***Commune de Valderoure –  
Lieu-dit « Graou Courrent »***

***Projet de Parc Solaire Photovoltaïque***

***Réponse à l'avis de la Mission Régionale d'Autorité  
Environnementale -***

***Avis unique permis de construire/autorisation de défrichement***

Figure 1 : Extrait du plan masse de Valderoure localisant l'aire pressentie pour la base vie

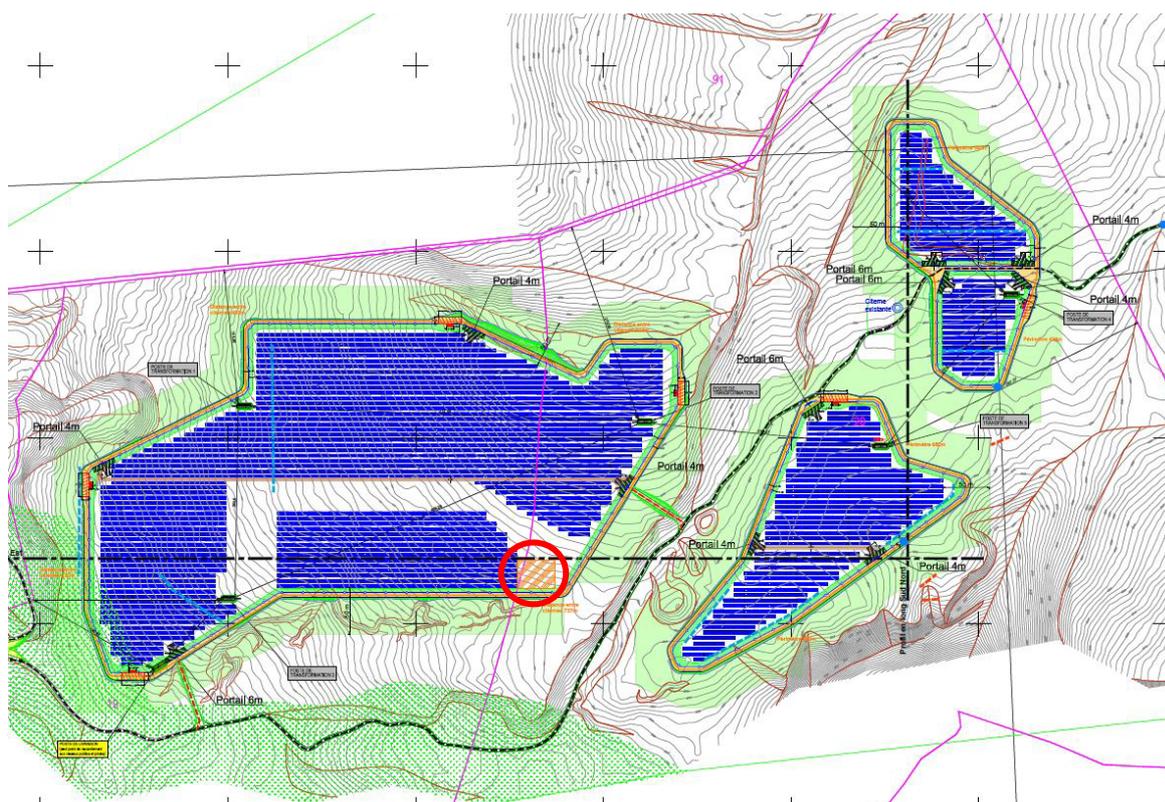
**Recommandation 1 : Compléter la présentation technique du projet en précisant notamment la localisation des tranchées à réaliser, y compris en dehors du site, les quantités de terres et de matériaux à déplacer ou à mettre en œuvre, l'emprise des locaux de la base vie et des zones de stockage. Et présenter l'évaluation de l'impact de ces travaux.**

- L'emprise de l'ensemble des éléments de la base vie et de l'aire de stockage peuvent couvrir une surface de l'ordre de quelques centaines de mètres carrés, comme précisé dans le volet 4 p.14. Cette aire est envisagée sur l'emprise du premier parc comme indiqué entouré en rouge sur le plan ci-dessous :

Figure 3: Imbrication des aires : aire d'étude initiale (en rouge), aire d'étude réduite après les premiers inventaires (en jaune), et emprise du projet (en bleu)

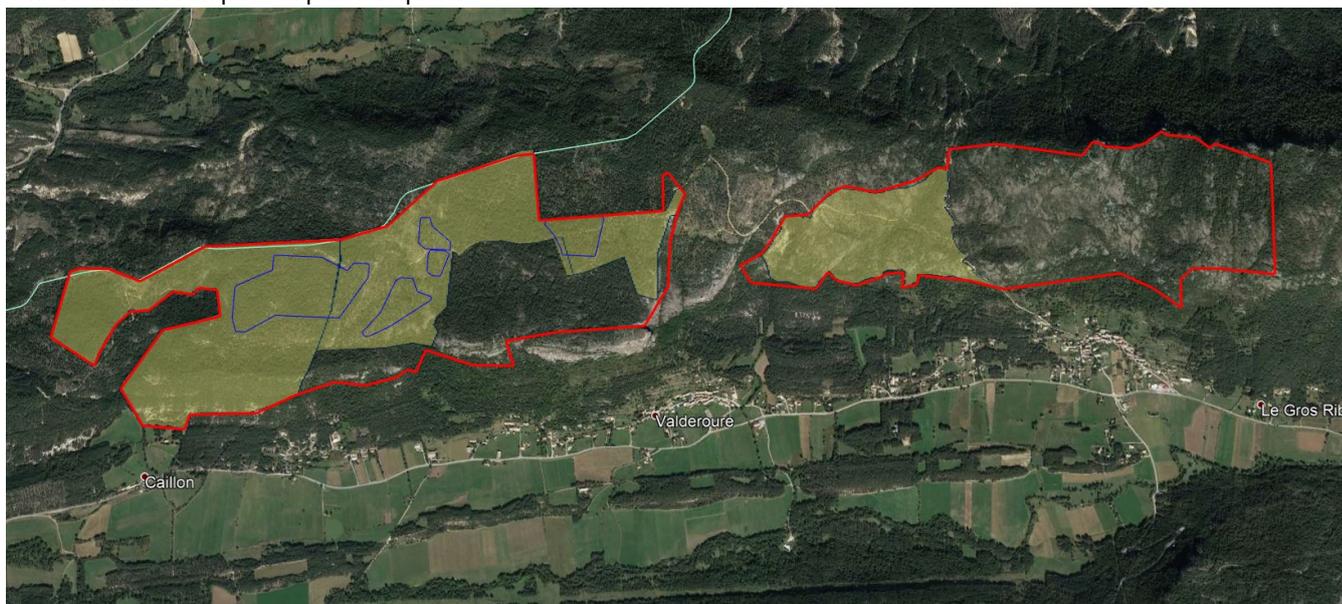
**Recommandation 2 : Analyser de manière précise et détaillée en quoi le site retenu représente une solution de moindre impact environnemental à une échelle pertinente., et en fonction du résultat de cette étude, envisageant des solutions alternatives, ré-examiner sa localisation.**

Une aire d'étude de **330 ha**, situé sur le plateau de Chandy Pugnafort, a fait l'objet d'expertises particulières afin de déterminer l'emprise la plus adéquate.

L'évitement des enjeux écologiques sur le site ouest ainsi que la limitation des emprises au niveau des zones de plantations réalisées par l'ONF ont permis d'ajuster les contours du parc, pour une zone clôturée de **26 ha**.

Figure 8 : Carte des impacts cumulés sur le réservoir de biodiversité forestier

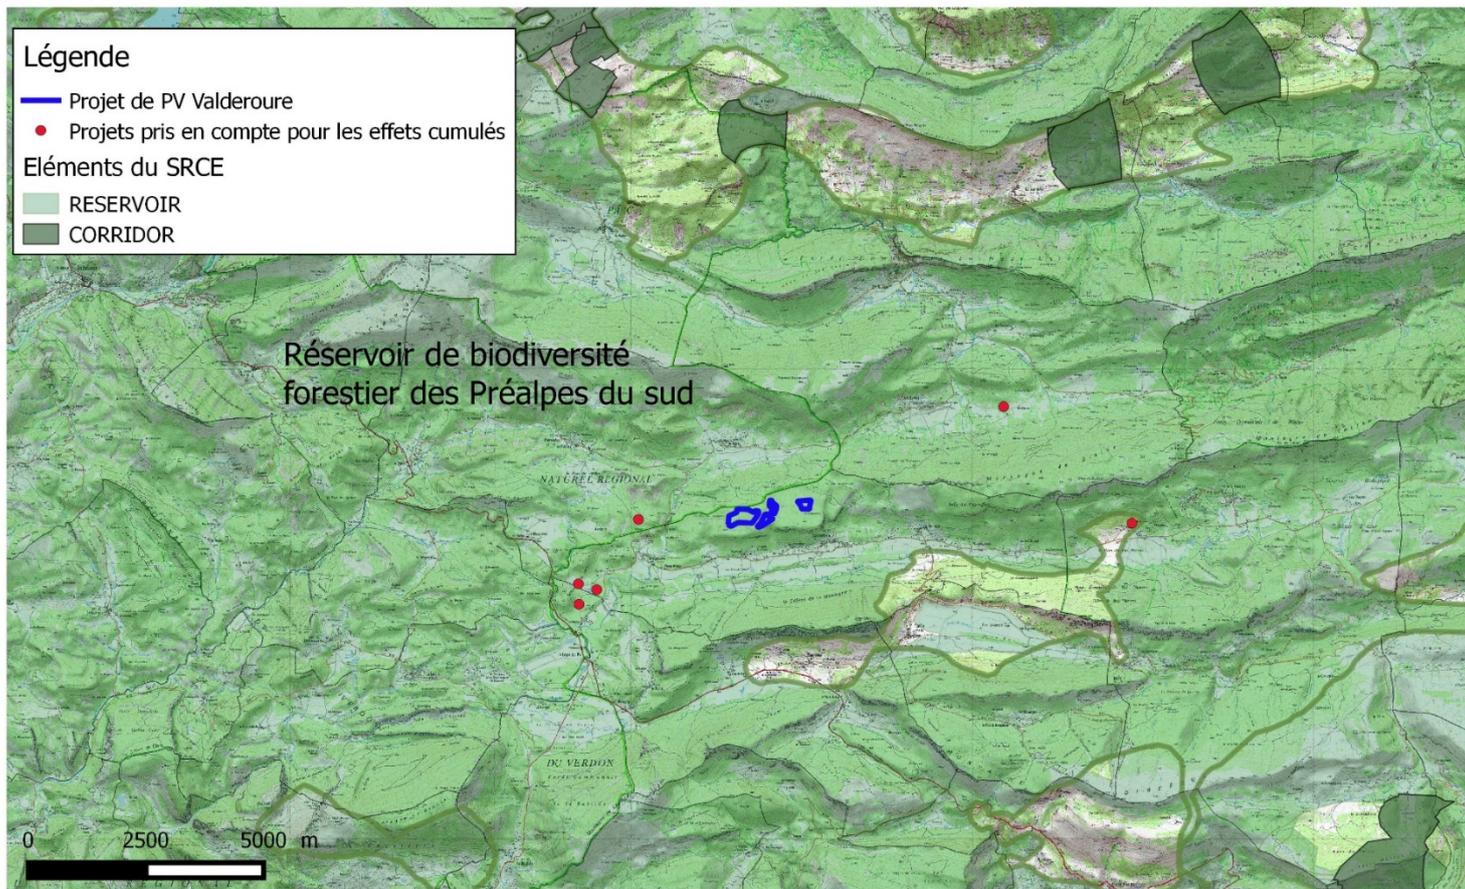
**Recommandation 3 : Compléter et actualiser l'analyse des effets cumulés du projet sur la biodiversité et le paysage notamment, en intégrant l'ensemble des projets récents du territoire concerné.**

| Groupe étudié  | Impacts cumulés entre les différents projets   |
|--|--|
| Fonctionnalité écologique  | <p>La destruction de boisements au sein du réservoir de biodiversité identifié au SRCE se cumulent entre les projets (cf. carte page suivante, figure 8). Ce réservoir de biodiversité pour la trame boisée a un objectif de préservation au sein du SRCE. Il s'étend sur une superficie</p>   |
